PRODUKT-UPDATES & KOMMUNIKATION LAPURE

NEWSLETTERS 2026

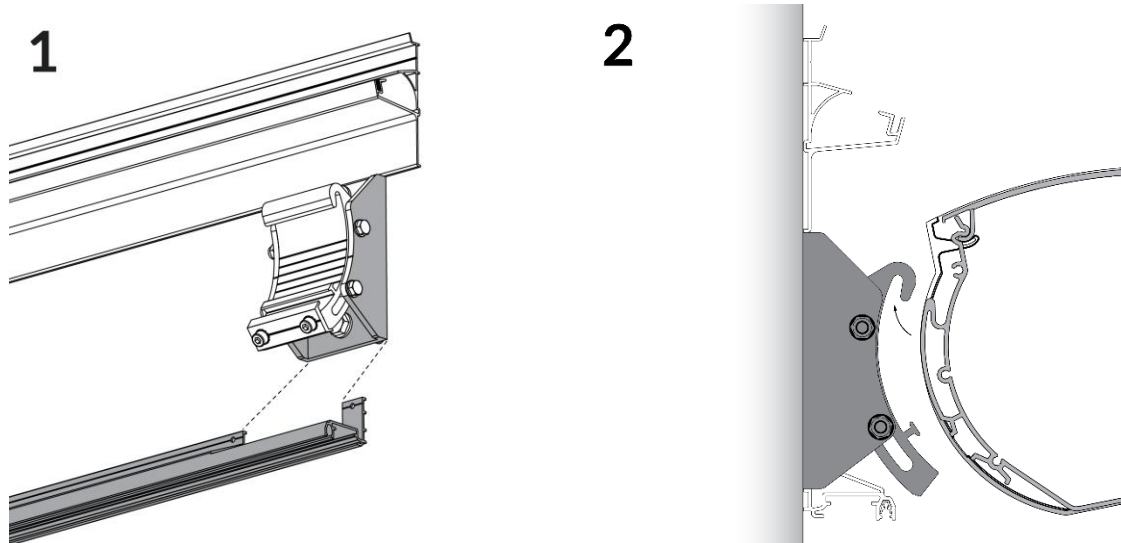
Tiger hat eine Reihe von Mattpulvern aus der **TIGER Drylac Serie 29** in die neue **TIGER Drylac FlexCURE Serie 18** übernommen. Die Produkte der Serie 18 sind **vollständig kompatibel** mit denen der Serie 29; **Farbe, Glanz und technische Eigenschaften bleiben unverändert.**

Für die Pulver, die auf die Serie 18 umgestellt werden, ändern sich jedoch die **Pulvercodes** in unseren internen Systemen und in der RIO-Plattform. **Nur die letzten fünf Ziffern des Codes bleiben erhalten.**

Die folgende Liste bietet einen Überblick über die alten Codes der Serie 29 und die entsprechenden neuen Codes der Serie 18, damit Sie diese einfach vergleichen und in Ihren Systemen verarbeiten können.

Die Änderungen treten am 2. März 2026 in Kraft.

Optimierte Wasserableitung

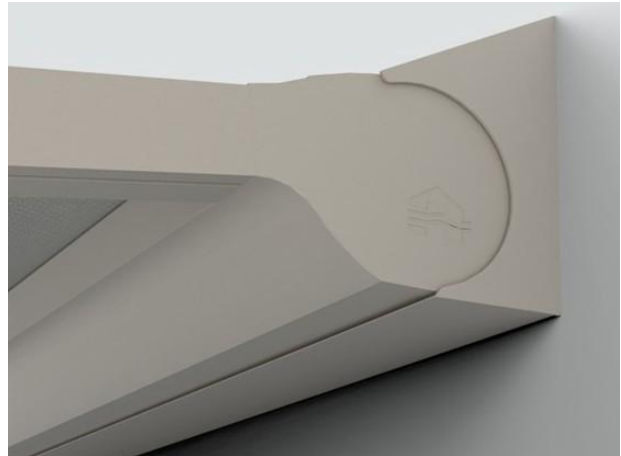
Die **Wasserableitung** der Lapure wurde weiter optimiert! Dank einer neu gestalteten Bodenschiene wird ein Durchhängen bei geringeren Neigungswinkeln verhindert. Zusätzliche Trichter verhindern Wasserspritzer, und von nun an sind die Pfosten mit integrierten Abflussrohren ausgestattet – genau wie bei der Algarve.

Sogar bei den maximalen Abmessungen von 6 m Breite und 5 m Tiefe und minimalem Gefälle garantieren wir einen Wasserabfluss von **56 l/m²/h**. Dies entspricht der Klasse 2 gemäß DIN EN 13561. Darüber hinaus hält die Lapure **Windstärken von bis zu 100 km/h** problemlos stand. Diese außergewöhnlichen Leistungsmerkmale in Verbindung mit einem starken, patentierten Design machen das System einzigartig auf dem Markt.
